Modulo per la presentazione delle osservazioni per i piani/programmi/progetti sottoposti a procedimenti di valutazione ambientale di competenza statale

Codice procedura (ID_VIP/ID_MATM):	9773
---------------------------------------	------

Valutazione di Impatto Ambientale (VIA) – art.24 co.3 D.Lgs.152/2006 e s.m.i.

**COSTRUZIONE ED ESERCIZIO DI UN IMPIANTO DI PRODUZIONE DELL'ENERGIA
ELETTRICA DA FONTE EOLICA AVENTE POTENZA IN IMMISSIONE PARI A 54 MW
CON RELATIVO COLLEGAMENTO ALLA RETE ELETTRICA - IMPIANTO DENOMINATO
"BADIA WIND" UBICATO IN AGRO DEL COMUNE DI BADIA TEDALDA**

Figura 7 Alta Via dei Parchi che dal Monte Loggio prosegue per il Poggio Tre Vescovi (linea rossa). Nella stessa area è visibile il passaggio del metanodotto (area prospiciente alla linea gialla visibile per la fascia di abbattimento del bosco).

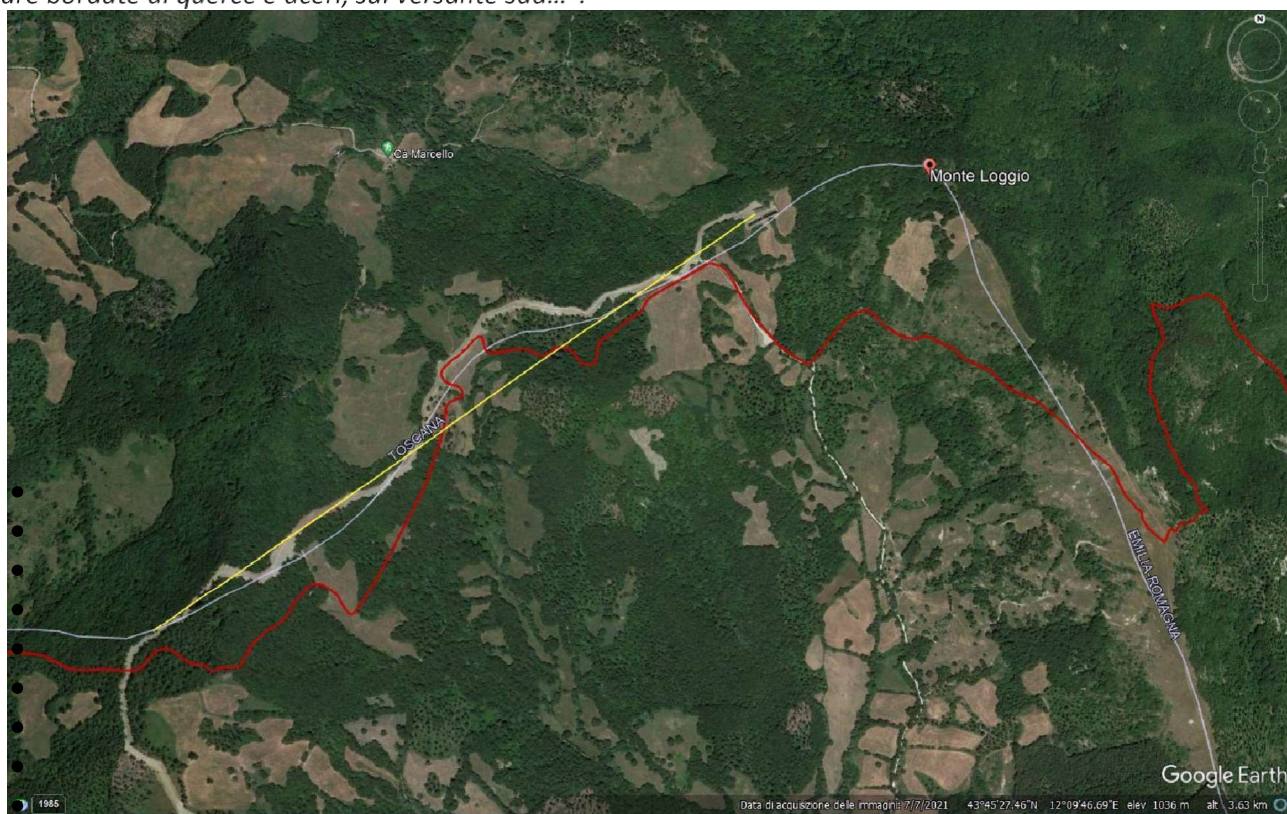
La viabilità infrapianto viene a sovrapporsi in una rete sentieristica importante, a carattere nazionale

come il Progetto dell' 'Alta via dei parchi su cui la Regione Emilia Romagna ha investito milioni di euro dove l' attraversamento degli impianti eolici sul crinale che dal monte Fumaiolo porta alla Carpegna costituirebbe una interruzione della parte finale del percorso verso l' ultimo parco dei Sassi Simone e Simoncello. Dalla immagine sotto riportata è inoltre ben visibile la viabilità realizzata per la posa del Metanodotto che deve essere recuperata per riportare l'area già gravemente deturpata dalla realizzazione dell' impianto quando ora si vuole installare un tipo di impianto alternativo a quanto già realizzato e neppure ancora ultimato. La incoerenza e sovrapposizione di tali opere Metanodotto e Impianti eolici sarebbe un peso troppo grave per un territorio così gravemente deturpato, che attende il ripristino delle aree come già evidenziato nel documento di Via autorizzativo del Metanodotto Rimini San Sepolcro.
